**AVIS RELATIF À LA PROTECTION
CONTRE LES EVENTUELS EFFETS NOCIFS ET NUISANCES
PROVOQUÉS PAR LES RAYONNEMENTS NON IONISANTS
GÉNÉRÉS PAR DES ANTENNES ÉMETTRICES STATIONNAIRES**

Commune : MANAGE - Exploitant : ORANGE

Référence exploitant : 658C1_1/32658C1_1/42658C1_1/52658C1_1

Rapport n° 3151 / 2025

Figure 1 : Vue en plan des lieux de séjour et des points de contrôle

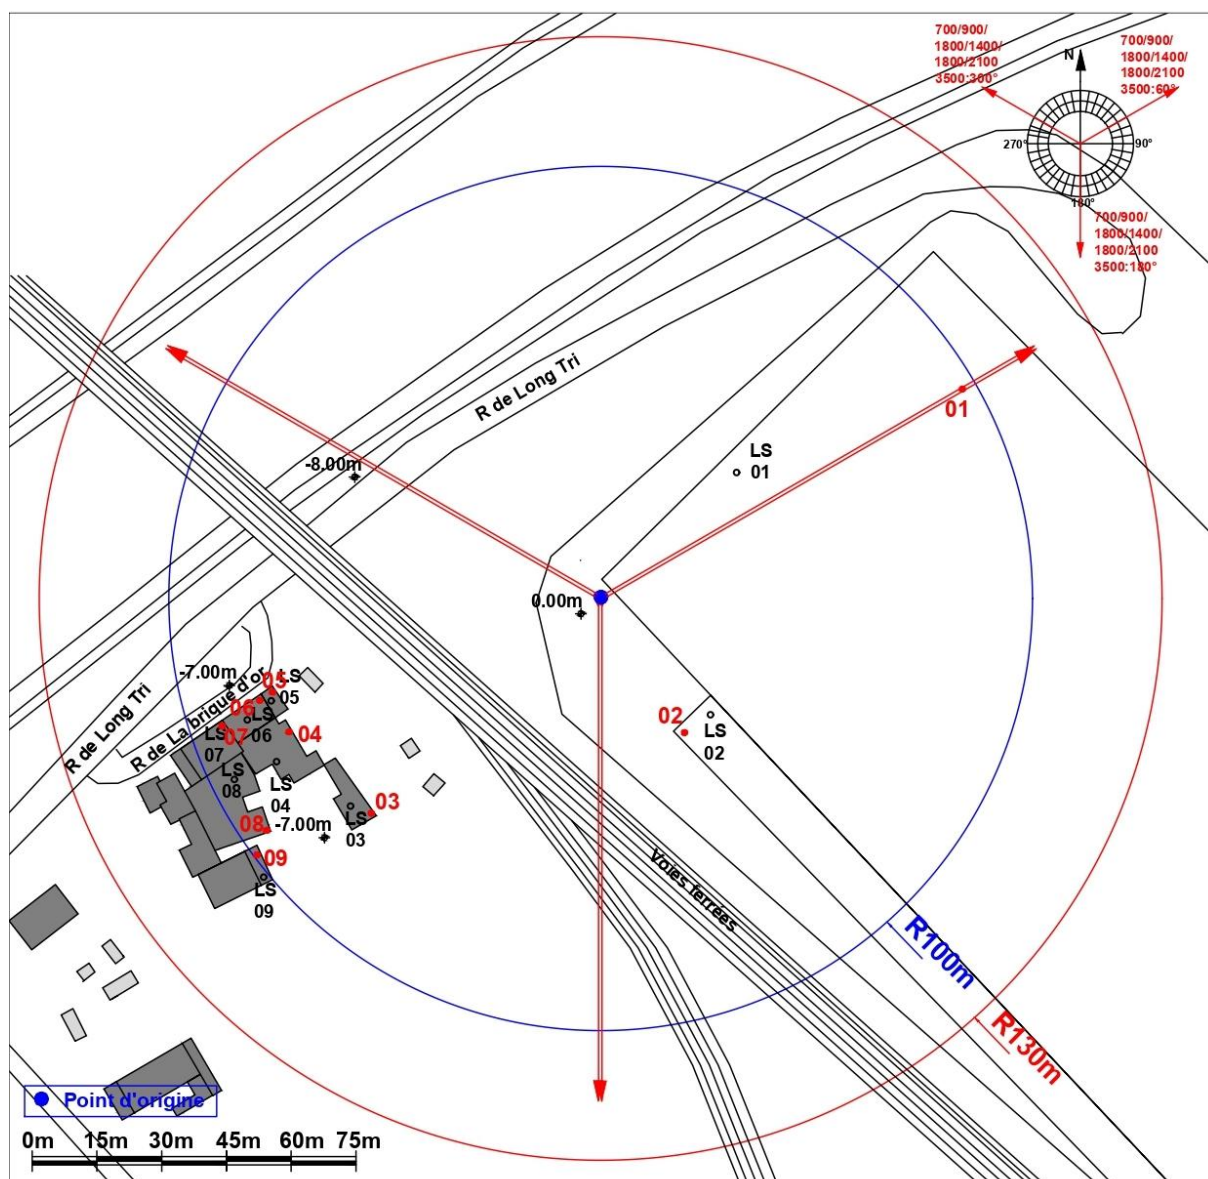
N° point de contrôle	LS	Atténuation (dB)	Indice d'exposition relatif à la limite par installation IE_i
1	LS01	3,0	0,157
7	LS07	3,0	0,023
9	LS09	3,0	0,016
3	LS03	3,0	0,015
6	LS06	3,0	0,014
5	LS05	3,0	0,014
4	LS04	3,0	0,013
8	LS08	3,0	0,013
2	LS02	3,0	0,010

En ce qui concerne les antennes de l'installation mentionnées dans le tableau 1, la distance maximale à laquelle la limite pourrait être atteinte, à l'extérieur, est égale à 85,2 m. S'il n'y a pas de LS à une distance inférieure, les antennes respectent forcément la limite d'immission.

Dans le cas des LS situés à l'intérieur des bâtiments, une atténuation d'obstacle est prise en compte et il en résulte que la distance maximale à laquelle la limite pourrait être atteinte se réduit à 60,7 m.

Figure 2 : Vue en plan des installations d'antennes dans un rayon de 300 mètres autour de l'installation faisant l'objet de la demande d'avis

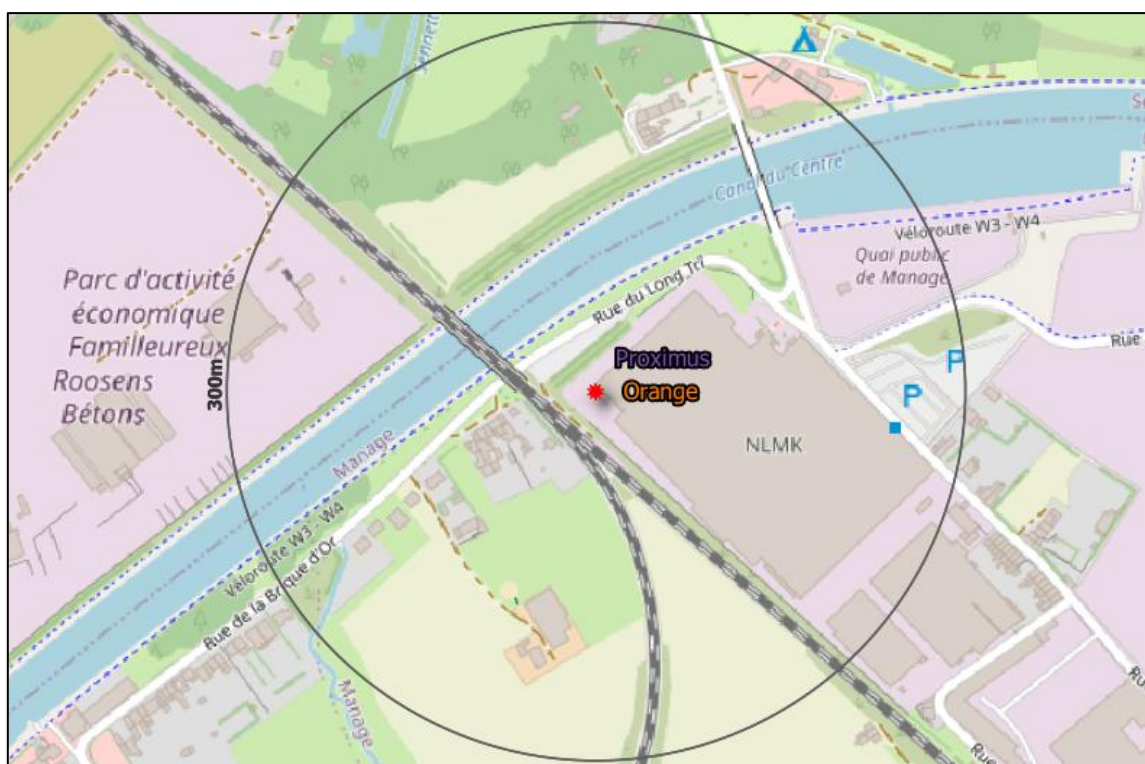
Compte tenu des considérations ci-dessus, il apparaît que l'intensité du rayonnement électromagnétique généré, dans les lieux de séjour situés dans un rayon de 300 mètres autour de l'installation référencée dans le paragraphe 2, par l'ensemble des antennes émettrices stationnaires de l'ensemble des exploitants du même site d'antennes émettrices stationnaires respecte la limite fixée à l'article 4, § 2 du décret.
